ECOCENTRO VIA SAN PAOLO

PERIZIA DI VARIANTE

LAVORI DI REALIZZAZIONE DI UN ECOCENTRO NELLA VIA SAN PAOLO

N.	REVISIONE	DATA	IL RUP
01			ING. ANDREA COSSU
02			
03			
04			
☐	PARTICOLARI COSTRUTTIVI	☐	IMPIANTI
☐	ARCHITETTURA	☐	STRUTTURE
DESCRIZIONE DELLA TAVOLA :			TAVOLA N°:
RELAZIONE PAESAGGISTICA			R.9.VAR
ELABORATO:		SCALA :	DATA :
RELAZIONALE			OTTOBRE 2021

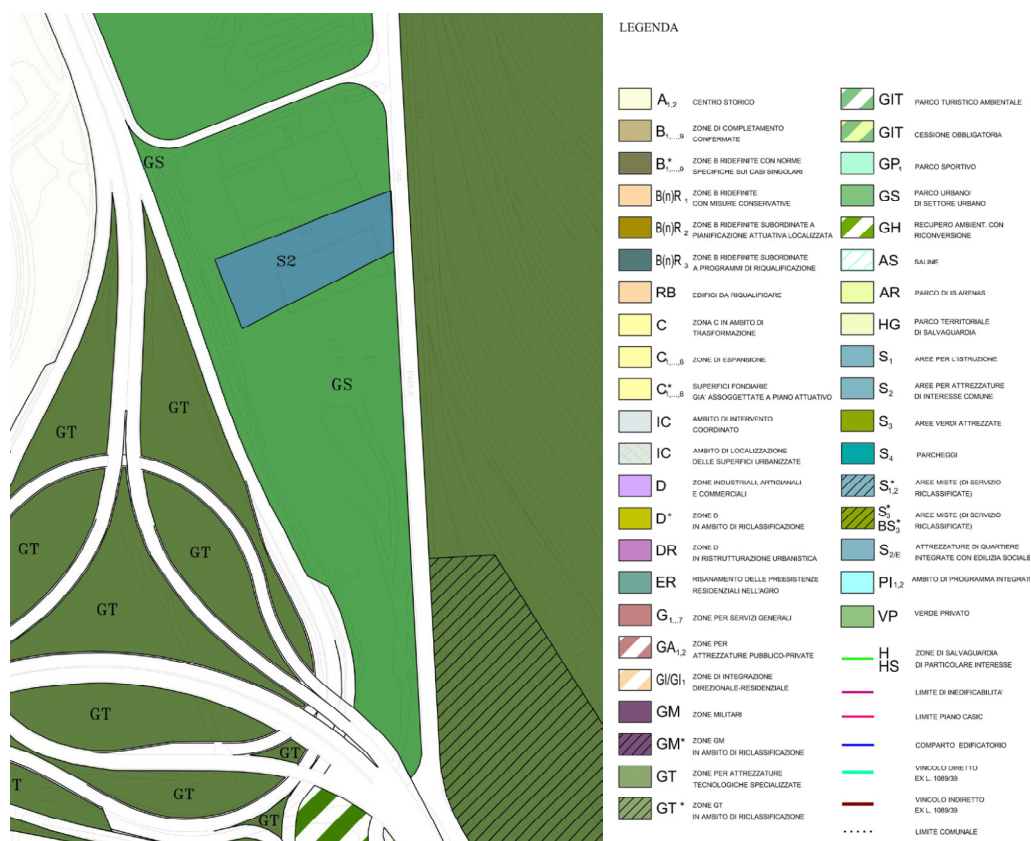
La variazione consiste in:

- Realizzazione degli stradelli d'accesso all'Ecocentro con pavimentazione in calcestruzzo colorato, che garantisce una maggiore vita utile e si inserisce in modo più armonico nel contesto;
- Realizzazione di una copertura con struttura in acciaio e calcestruzzo sulla quale installare l'ampliamento e il potenziamento dell'impianto fotovoltaico, passato da 10kW a 18kW, al fine di migliorare la classe energetica del fabbricato e ridurre il costo di esercizio dell'intero impianto di raccolta dei rifiuti.

L'esigenza di modificare la finitura superficiale degli stradelli d'accesso nasce dalla volontà dell'Amministrazione di mitigare ulteriormente l'impatto paesaggistico dell'intervento, con diffuso impiego di materiali dalla pigmentazione naturale e di basso impatto percettivo. In questa logica progettuale nasce la volontà di incrementare l'impianto fotovoltaico, in un centro di deposito provvisorio che utilizza l'energia elettrica per il funzionamento di diversi macchinari quali compattatori, macchine per il lavaggio dei piazzali, usi connessi all'attività di ufficio del gestore dell'Ecocentro.

L'energia prodotta dall'impianto fotovoltaico sarà ampiamente sufficiente a coprire le esigenze dell'infrastruttura, nel rispetto degli obiettivi dello **standard europeo nZEB - nearly Energy Zero Building**, “**Edifici a Energia Quasi Zero**” con livelli di prestazione molto elevati.
